改善箇所説明図

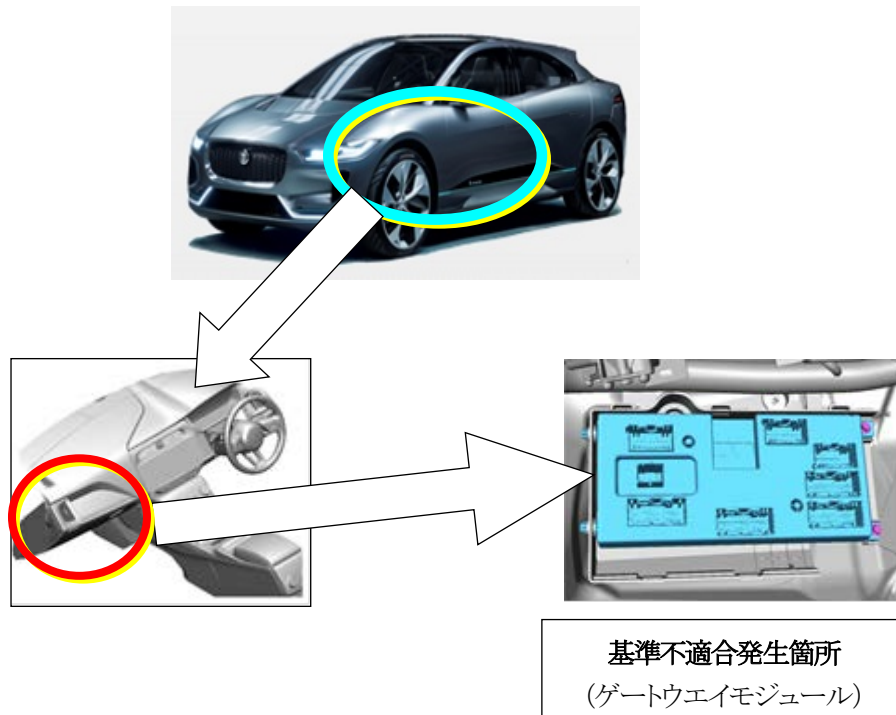
基準不適合発生箇所

後部方向指示器の作動状況を検知するゲートウェイモジュールにおいて、プログラムが不適切なため、LED 素子不良による不作動等を検知しないことがある。そのため、LED 素子不良による不作動等が生じた場合、運転者に故障を知らせることが出来ない。

改善の内容

全車両、ゲートウェイモジュールのプログラムを書換える。

識別：助手席ドアのボディ側下部、ドアヒンジボルトに銀ペイントを塗布する。
